改善箇所説明図

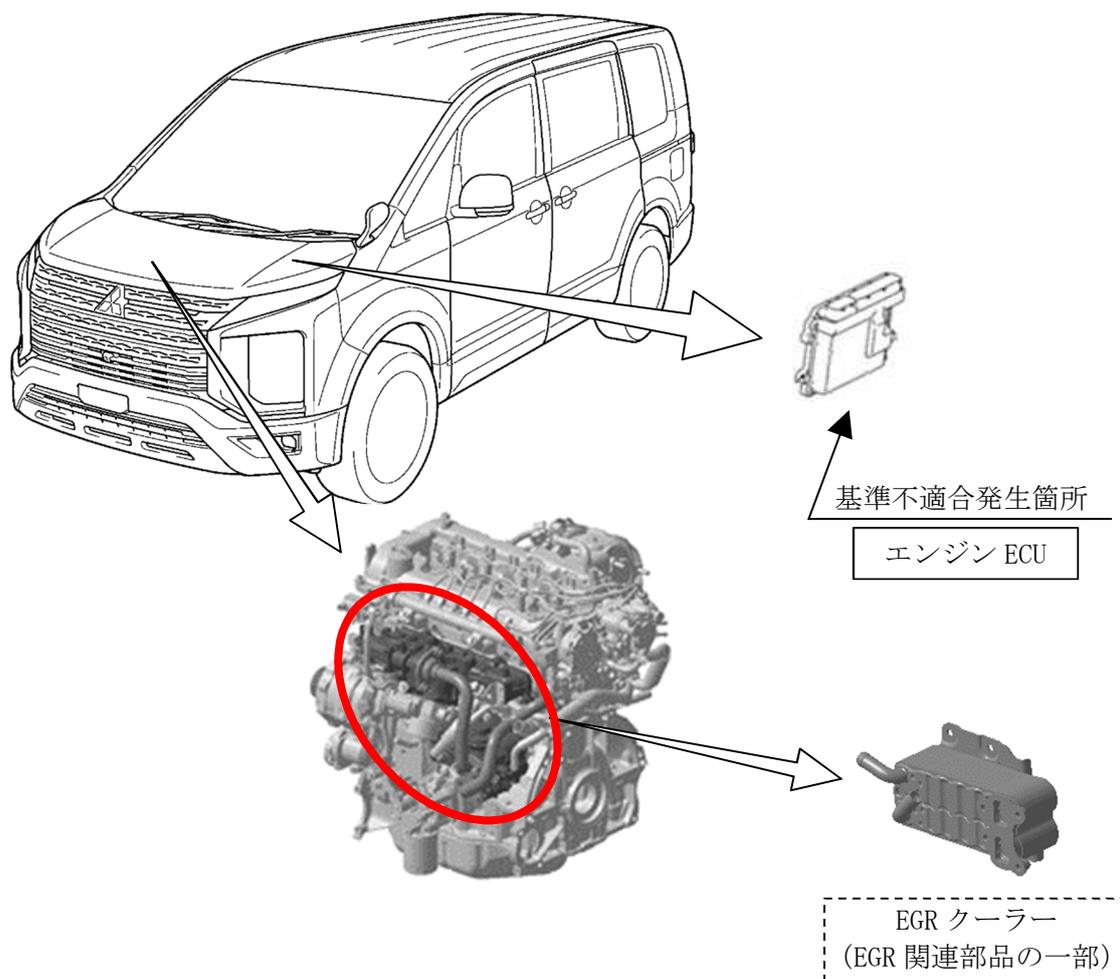
エンジンECUにおいて、制御プログラムが不適切なため、EGR(排気ガス再循環装置)経路内にデポジットが多く堆積することがある。そのため、堆積したデポジットにより、EGR経路内の排気ガスの流量が低下し、エンジン警告灯が点灯してアイドルストップ機能が停止するおそれがある。または、堆積し硬化したデポジットが剥がれ落ち、吸気バルブに噛み込むことにより、エンストし再始動できなくなるおそれがある。

全車両、エンジン ECU の制御プログラムを対策仕様に書き替える。また、EGR クーラーなどの EGR 関連部品を新品と交換し、関連箇所を清掃する。

識別：助手席側ドアローヒンジの取付けボルト（下側）頭部に白または黄色ペイントを塗布する。
